External validation of the model

Technical notes

Projekt navn	Kvalitetssikring af varslingsmodel for Gudenå
Kunde	Silkeborg Kommune m.fl.
Projektleder	Rasmus Bang
Projekt nummer	1321900279
Dokument ID	Kvalitetssikringsnotat varslingsmodel for Gudenå.docx
Til	Poul Hald m.fl.
Udarbejdet af	Anders Lund Jensen og Klaus Schlünsen
Kvalitetssikret af	Morten Larsen
Godkendt af	Rasmus Bang
Version	2
Versionsdato	20-03-2020
Første udgivelsesdato	16-03-2020

DHI svar på Orbicon model review notat.

Figur 1. Centerlinje og placering af tværsnit ved Svostrup Kro i DHI-modellen.

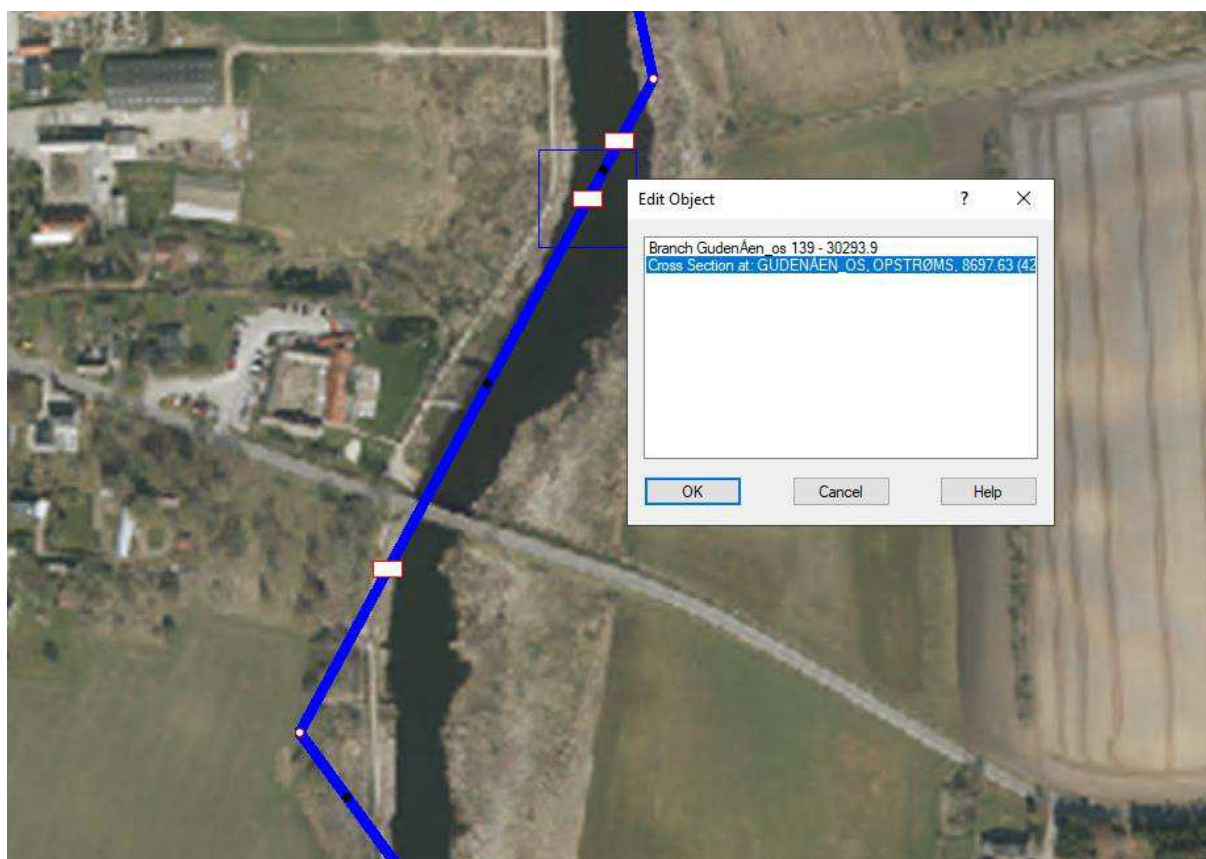
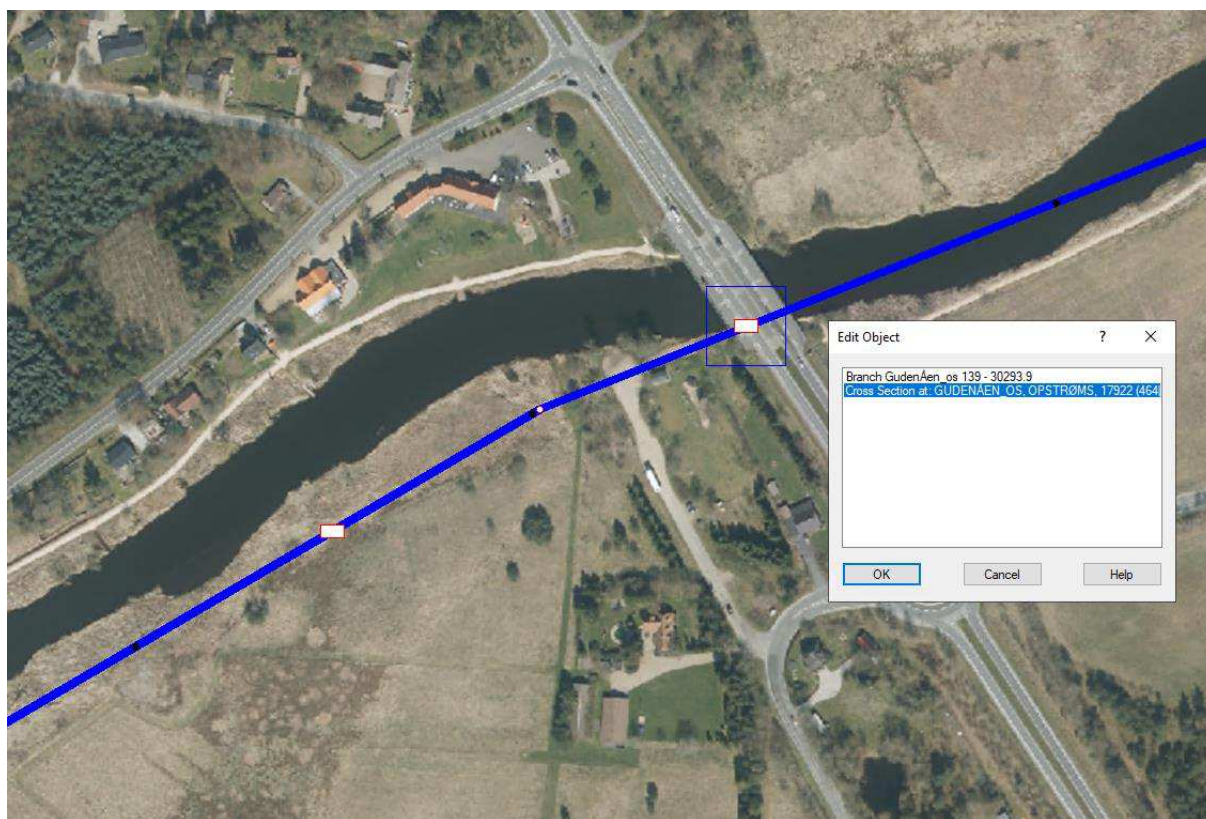
Der er fundet flere eksempler på, at der i DHI-modellens vandløbsnetværk ikke er taget tilstrækkeligt hensyn til dette, se Figur 1 til Figur 4.

Figur 1 viser Gudenåens centerlinje ved Svostrup Kro i DHI-modellen, mens Figur 2 viser den korrekte centerlinje for opmålingen i 2011. Det fremgår heraf, at det første tværsnit nedstrøms Svostrup Kro (St. 8698 m) rent faktisk er et tværsnit opmålt opstrøms Svostrup Kro. Figur 3 viser Gudenåens centerlinje ved Kongensbro Kro i DHI-modellen, mens Figur 4 viser den korrekte centerlinje for opmålingen i 2011. Der ses ligeledes en forskydning af tværsnit på denne strækning, hvor første tværsnit nedstrøms Kongensbro Kro rent faktisk er opmålt ca. 500 m længere opstrøms. Begge steder er centerlinjen ikke retvisende for Gudenåens forløb.

Det skal bemærkes, at fejlen ikke nødvendigvis har den store betydning, hvis faldet på vandløbet er lavt. Det er dog en kritisk fejl på strækninger, hvor der er større fald, fx mellem Svostrup Bro og Tvillum Bro samt opstrøms og nedstrøms større enkeltfald (Vilholt Stryget, stemmeværket mv.)

Det er korrekt at centerlinie for vandløbet kan være forskudt i forhold til et baggrundskort, men det har ingen betydning for selve beregningen, da MIKE11 ikke bruger den fysiske placering i selve beregningen. MIKE11 bruger afstanden mellem tværnsnit, som er defineret i selve setuppet og ikke den fysiske længde eller placeringen af centerlinien. To identiske MIKE11 modeller placeret eksempelvis i Jylland og på Sjælland vil give de samme resultater.

Når vandstanden projiceres ud i ådalen bruges de koordinater der er i tværsnitsfiles og for tilfældet ved Kongesbro vil vandstanden for chainage 17922 blive brugt ved den røde linie i figuren hvilket matcher fint med Orbicons placering af pågældende tværnsnit.

Mulig løsning : Det vil være muligt at justere digitalisering af åløb og tværsnits placering på strækningen Silkeborg- Tange Sø.

Effekt : I forhold til varslingsmodellen og dens resultater har centerlinieforskydning ingen effekt på selve vandstandberegning. Med hensyn til forskudte tværsnit indenfor relativt korte afstande kan vi bekræfte, hvad model review notat selv gør opmærksom på, at vandstandforskellen er lille. Derfor er ændringerne primært kosmetiske.

Figur 6. Eksempel på tværsnit mellem Vilholt Mølle og Mossø.

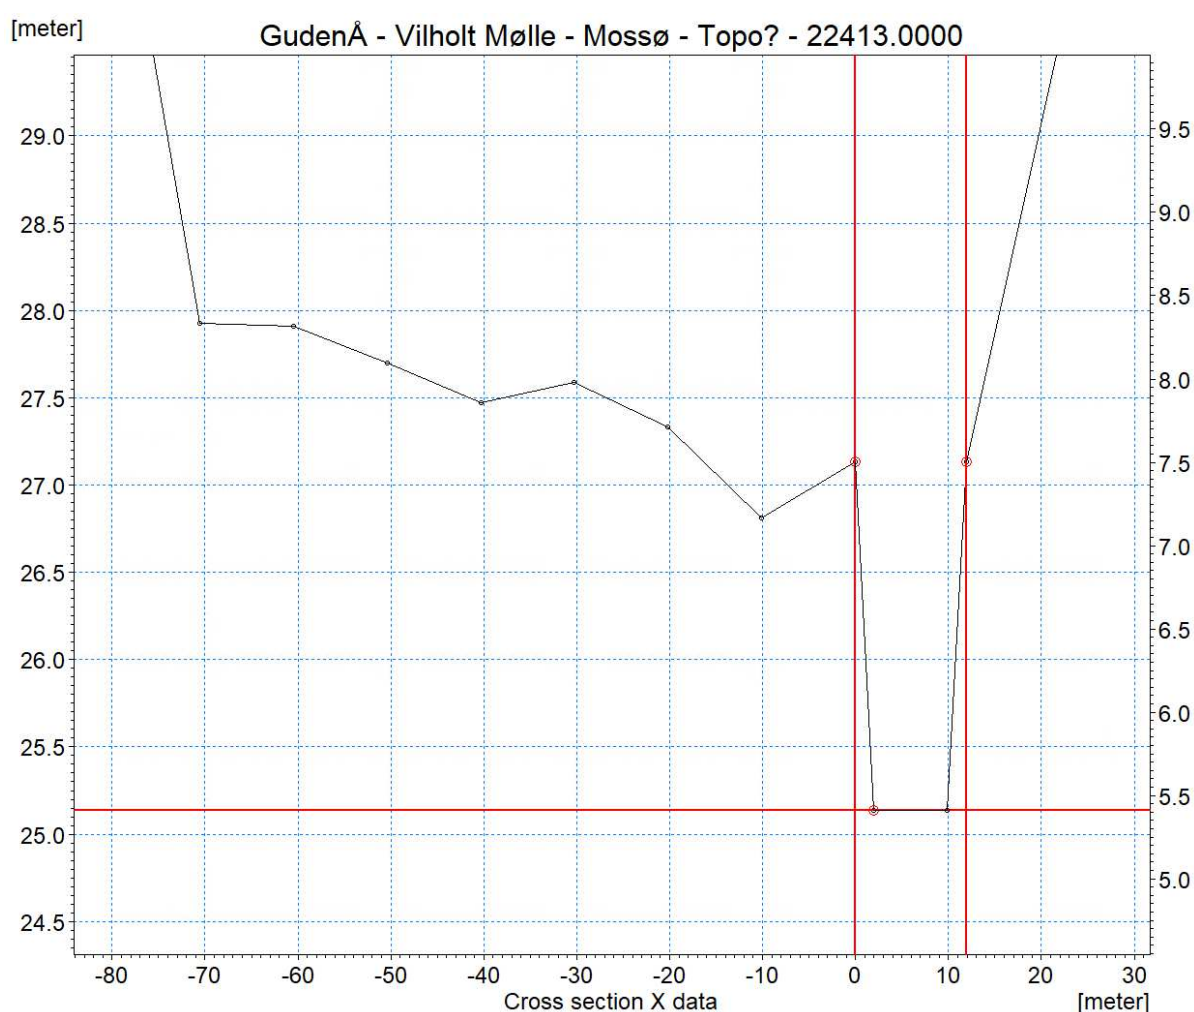
For strækningen Gudenå mellem Silkeborg Langsø og udløb i Randers Fjord er der anvendt de bedste opmålingsdata, der er tilgængelige. For strækningen Gudenå mellem udspring og Silkeborg Langsø er der anvendt en række forskellige opmålinger af varierende kvalitet og aktualitet. F.eks. er der på en længere strækning i Horsens Kommune anvendt en opmåling fra 1988 med bundkote og bundbredde pr. 300 m, se

Figur 6. Denne opmåling vurderes ikke at udgøre et tilfredsstillende grundlag for en varslingsmodel på den pågældende strækning.

Overordnet set vurderes opmålingsgrundlaget for DHI-modellen opstrøms Silkeborg Langsø ikke at være tilfredsstillende.

DHI har brugt de data der var til rådighed med projektets start. Nye og bedre opmålingsdata medvirker til en bedre model for pågældende strækninger. Det gælder ikke Gudenå model alene, men vandløbsmodeller generelt. Modellen består af tværsnitsdata der er af varierende oprindelse, alder og nøjagtighed, hvilket ikke er ualmindeligt for så stort et vandløbssystem.

Mulig løsning : Ny opmåling på udvalgte strækninger vil på sigt kunne styrke modellen, men det har et andet tidsperspektiv end opgaven vedrørende udarbejdelse af varslingsmodellen.

Figur 7. Placering af opmålte tværsnit ved Ry Mølle og faktisk udformning.

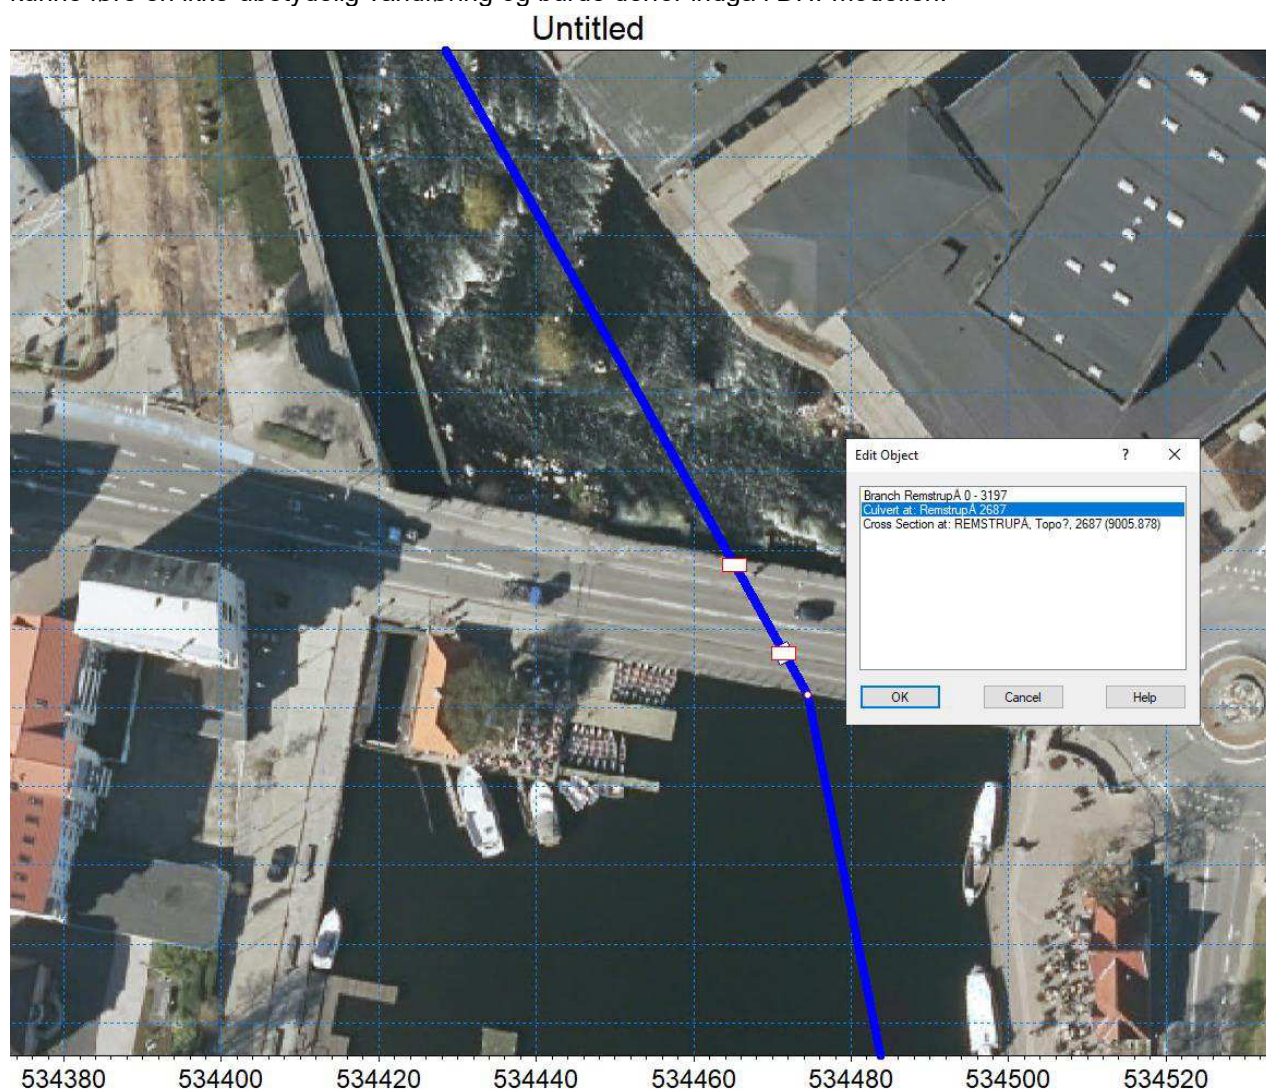
DHI-modellen beskriver Ry Mølle ved hjælp af et opmålt tværsnit ved Rodelundvej og et opmålt tværsnit af overløb/frisluse og turbinekanal, se Figur 7. Omløbsstryget er beskrevet i sin fulde udstrækning i modellen. Ved møllen er der i DHI-modellen indsat en kontrolstruktur, der til enhver tid kan sikre, at vandstanden ikke varsles over flodemål (3 forskellige niveauer), med mindre kapaciteten af selve møllen (turbine og frisluse) overskrides. Dette betyder samtidigt, at der ikke kan varsles lavere vandstande end de 3 niveauer for flodemål i Ry Møllensø.

Denne metode vurderes som udgangspunkt at være tilfredsstillende, men den geometriske beskrivelse af bygværket skal stadig være så god, at den kan bruges til at beregne vandstanden opstrøms Ry Mølle i tilfælde af, at kapaciteten overskrides.

Den geometriske beskrivelse af Ry Mølle i DHI-modellen er undersøgt ved at beregne vandstanden opstrøms Ry Mølle ved en aktuel hændelse, hvor vandføringen overskrider bygværkets kapacitet og flodemål overskrides.

D. 21.02 blev der målt en vandføring på ca. 37 m³/s ved en vandstand opstrøms møllen på ca. 22,50 m DVR90. Vandstanden nedstrøms møllen var ca. 21,45 m DVR90. Forud for vandføringsmålingen var alle skodder på frislusen trukket (på nær 2, der formodes at være afblændet). Vandstanden på 22,50 m DVR90 er ca. 3 cm over flodemål (22,47 m DVR90) og møllens kapacitet var dermed overskredet.

DHI-modellen er kørt igennem med målte vandføring på 37 m³/s, og den beregnede vandstand opstrøms møllen er ca. 5-10 cm højere end den målte. Dette betyder, at DHI-modellen underestimerer møllens samlede kapacitet. Ry Mølle kan være stuvningspåvirket fra slusen i Silkeborg i DHI-modellen, jf. Afsnit 2.3.2, hvilket kan påvirke beregningen ved Ry Mølle i form af stuvningspåvirkning i turbinekanalen.

Ry Mølle: Der er fremskaffet en opmåling af turbinekanal og frisluse fra 2017. Sammenhængen mellem vandføring igennem bygværket og vandstanden opstrøms bygværket (QH-sammenhængen) kan imidlertid ikke beregnes direkte ud fra den udførte opmåling. Dette skyldes, at enkelttabet igennem turbinen er ukendt og ikke er af uvæsentlig betydning. Der er derfor udført en justering af den eksisterende bygværksbeskrivelse, der består af en 20 m bred overløbskant og en kontrolstruktur, der altid sikrer, at de 3 årstidsvarierende flodemål overholdes. Overløbsbredden er justeret således, at der beregnes den korrekte vandstand i Ry Mølle Sø (3 cm over højeste flodemål) ved den målte vandføring ved Ry Mølle d. 21. februar 2020 (37 m³/s).

Figur 8. Beskrivelse af sluse/stemmeværk i Silkeborg i DHI-modellen.

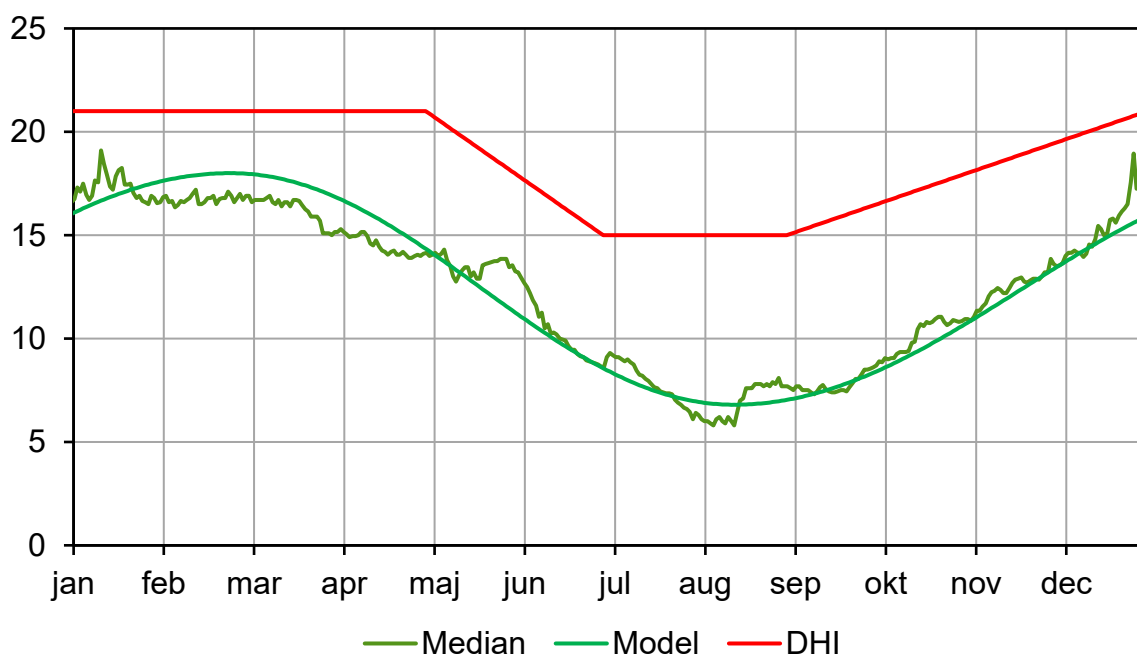
Slusen/stemmeværket i Silkeborg består af 4 åbninger (heraf 3 regulerbare porte) under selve Langebro og en kanosluse ved Slusekiosken. I DHI-modellen er det kun selve portene under Langebro, der indgår i modellen, se Figur 8. Selvom kanoslusen er stuvningspåvirket fra Silkeborg Langsø, vurderes den at kunne føre en ikke-ubetydelig vandføring og burde derfor indgå i DHI-modellen.

Den geometriske beskrivelse af slusen/stemmeværket i DHI-modellen er undersøgt ved at beregne vandstanden opstrøms Langebro ved en aktuel hændelse, hvor vandføringen overskrider bygværkets kapacitet og flodemål overskrides.

D. 29.02 blev der registreret en vandføring på ca. 54 m³/s (Stednr. 21000087) ved en vandstand i kote 21,10 m DVR90 opstrøms Langebro. Vandstanden i Silkeborg Langsø var ca. i kote 20,35 m DVR90. Det må formodes, at alle porte under Langebro inkl. kanoslusen var åbne på tidspunktet. Den målte vandstand opstrøms Langebro i kote 21,10 m DVR90 er ca. 20 cm over flodemålet (20,91 m DVR90) og slusens kapacitet var dermed overskredet på tidspunktet.

DHI-modellen er kørt igennem med den registrerede vandføring på 54 m³/s og en vandstand i Silkeborg Langsø i kote 20,35 m DVR90, og den beregnede vandstand opstrøms Langebro er over 50 cm højere end den målte. Dette betyder, at DHI-modellen i høj grad underestimerer slusens samlede kapacitet.

Det vurderes, at der bør indsættes en kontrolstruktur ved slusen i lighed med den ved Ry Mølle, der til enhver tid kan sikre, at vandstanden opstrøms ikke varsles over flodemål, med mindre slusens kapacitet overskrides. Dette kræver selvfølgelig en mere retvisende beskrivelse af slusens geometri.

Slusen i Silkeborg: Den nyeste opmåling fra 2017 er anvendt i varslingsmodellen, men kapaciteten af det samlede bygværk er underestimeret, bl.a. fordi kammerslusen også tages i brug ved store afstrømninger. Der er derfor indbygget et overløb, der repræsenterer den manglede restkapacitet i det opmålte vandslug under Langebro. Formålet er at sikre, at bygværkets kapacitet ($42 \text{ m}^3/\text{s}$ ved kote 21,14 m svarende til 13 cm over flodemål i henhold til dimensioneringsgrundlag for sluseprojektet i 2002) overholdes samtidigt med, at vandstanden ikke underestimeres ved lave vandføringer.

Figur 9. Manningtal-variation beregnet af Orbicon (grønne) og DHI-model (røde).

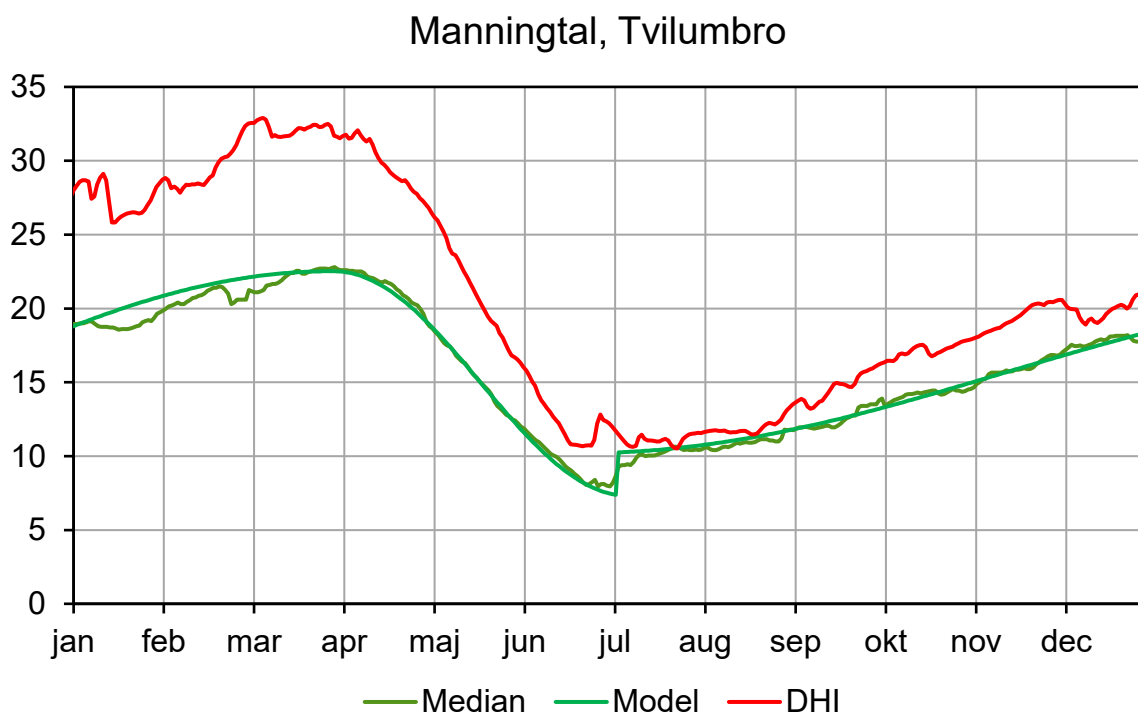
På baggrund af de bedst tilgængelige opmålingsdata og nyeste hydrometriske data har Orbicon beregnet Manningtal-variationen ved Uldum Kær, Tvillum Bro og Ulstrup og sammenlignet med de Manningtal-variationer, der indgår i DHI-modellen, se Figur 9 til Figur 11. I Orbicons model er der indlagt grødeskæring ved Tvillum Bro primo juli og ved Ulstrup medio august. De viste medianværdier er gældende for årene 2012-2019. Det fremgår af sammenligningerne, at DHI-modellens Manningtal-variation afviger væsentligt fra de Orbicon-beregnete, særligt ved Uldumkær er DHI-modellens Manningtal-variation for simplificeret og misvisende.

Et korrekt Manningtal er afgørende for en god varsling i Gudenå, hvilket fremgår af Bilag 1. Her ses observeret vandstand i Gudenå mellem Silkeborg Langsø og udløb Borre Å d. 24.02 kl. 12.00. På dette tidspunkt blev der målt en vandføring på 52,4 m³/s ved Tvillum Bro. Ud fra oplandstilvæksten mellem Silkeborg Langsø og udløb Borre Å og en oplandsafstrømning på 41 l/s/km², er vandløbets Manningtal på tidspunktet skønnet. Det fremgår heraf, at Manningtallet varierer mellem ca. 13 omkring Svostrup Bro og til ca. 18. I henhold til DHI-modellen varierer Manningtallet på dette tidspunkt mellem 17,5 og 32,8, hvilket giver et væsentligt lavere vandspejl ved samme afstrømning. Mellem Ringvejsbroen og Resenbro er Manningtallet i DHI-modellen dog på et realistisk niveau.

Orbicon model review præsenterer Manning tal baseret på 2012-2019 medianværdier, anslåede Manning tal for februar-marts 2020, kravkurver og vandføringskontrol (2019).

DHI har kalibreret model til brug for varsling (2000-2017), ikke i forhold til kravkurver, netop ikke i forhold langtidsmidlede værdier, ikke i forhold til vandføringskontrol fra 2019 og ikke i forhold til nye data fra februar-marts 2020 . DHI modelkalibrering af vandstand har som beskrevet haft hovedvægt på det seneste år i kalibreringsperioden og en årlig variation i Manningtale er fastlagt på den baggrund. Hvis der bruges andre metoder, modeller, andre perioder, udvalgte hændelser eller andre formål vil man kunne finde frem til et andet sæt Manning-tal.

Jævnfør diskussion om at variere Manningtal i tværsnit imellem vandløb og ådal er det uklart hvilke Manningtal Orbicons analyse bygger på for hver af de to zoner. Desuden fremhæves usikkerheder i grundlag for bestemmelsen.

Man kan ikke lægge andre Manning-talskurver ind i en vandløbsmodel da der er tale om en kalibreringsparameter fastlagt strækningsvis ud fra til rådighed værende vandførings- og vandstandsdata. Man kan heller ikke forvente at Manningtals-beregning for en given lokalitet kan regnes gældende for en strækning. Dertil kommer at der er påvist en tydelig tendens for Gudenå med hensyn til stigende modstand over årene (mest tydeligt på nedstrøms del). Modstandstal beregnet i hhv. 2017 og 2020 kan ikke forventes at være de samme.

Figur 13. Vandføring opstrøms (rød) og nedstrøms (blå) slusen i Silkeborg.

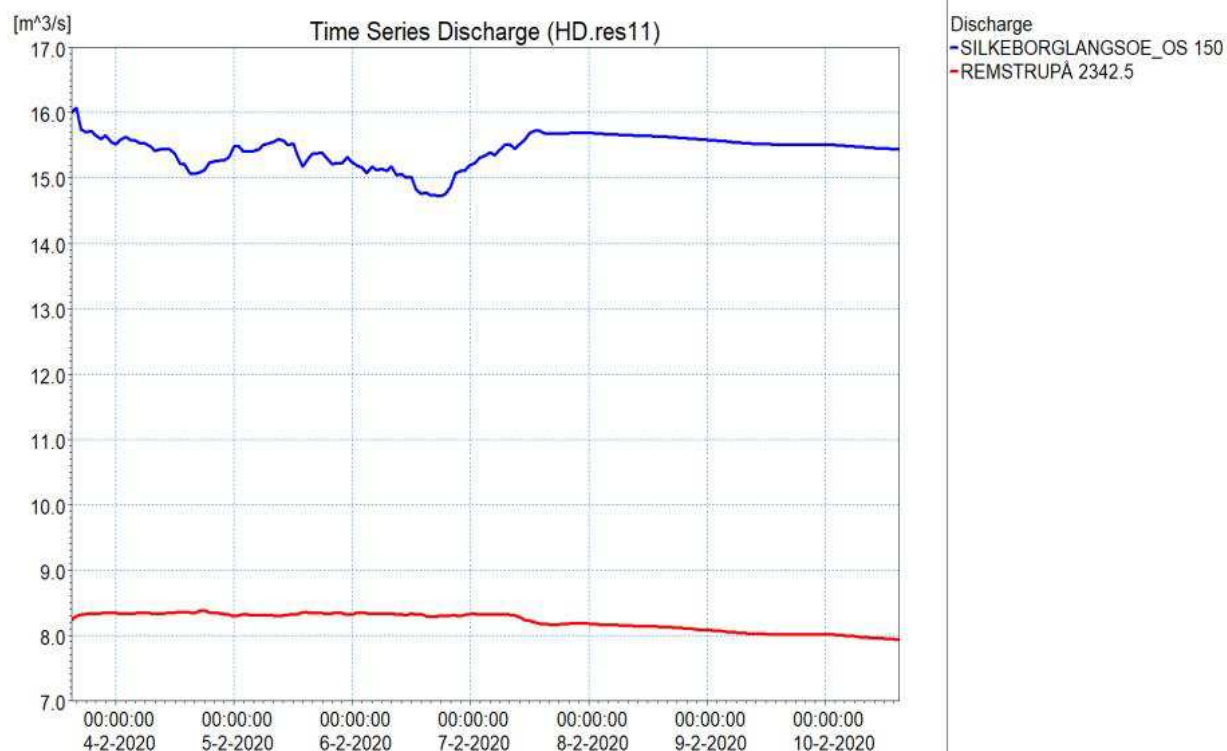
Den modelberegnete vandføring opstrøms slusen i Silkeborg er ca. 8 m³/s, mens den målte vandføring er ca. 15 m³/s (kun flow port 1-3), se Figur 13. Herefter stiger vandføringen til 27 m³/s, 34 m³/s og 41 m³/s ved henholdsvis Resebro, Svstrup Bro og Tvillum Bro, se Figur 14. Oplandsforøgelsen på denne strækning er ca. 280 km², hvilket svarer til en afstrømning på 93 l/s/km² på strækningen nedstrøms slusen i Silkeborg, hvilket ikke er realistisk. Ved Tangeværket er vandføringen steget til 50 m³/s, men der er kun målt ca. 38 m³/s ved Energimuseet lige nedstrøms.

Afvigelserne vurderes primært at skyldes de forkerte Manningtal-variationer jf. Afsnit 2.4.

Orbicon model review hævder at varslingsmodellens simulerede vandføring er forkert og urealistisk. Tilvækst i Q kan sandsynligvis tilskrives DA (opjusteret) vandspejl på strækningen.

DHI kan bekræfte at hvis varslingsmodellen beregner for lav vandstand i forhold til måling, så vil data assimileringen tilføje vand til modellen og modsat hvis modellen beregner for høj vandsstand, så vil data assimileringen trække vand ud af modellen - DA på H vil altid have Q-effekter. Hvor meget vandføringen øges når DA korrigerer vandstand afhænger af mange faktorer, herunder Manning-tallet. I tilfældet for hændelsen i februar-marts 2020, så kan en kombination af for lavt Manning-tal i ådalen muligvis resultere i at der bliver tilføjet uforholdsmæssigt meget vand til modellen.

Det af Orbicon beskrevne forløb er korrekt for den pågældende simulering, men det er en konsekvens af DA og tilpasning til målt H. Nedenfor er vist et længdeprofil af strækningen mellem Silkeborg og Tange Sø (pink linie viser vandføringsforløb og tyrkiest område vandstand). Tilvækst i vandføring ved pink pile skyldes data assimilerings og ved sorte pile sidetilløb.
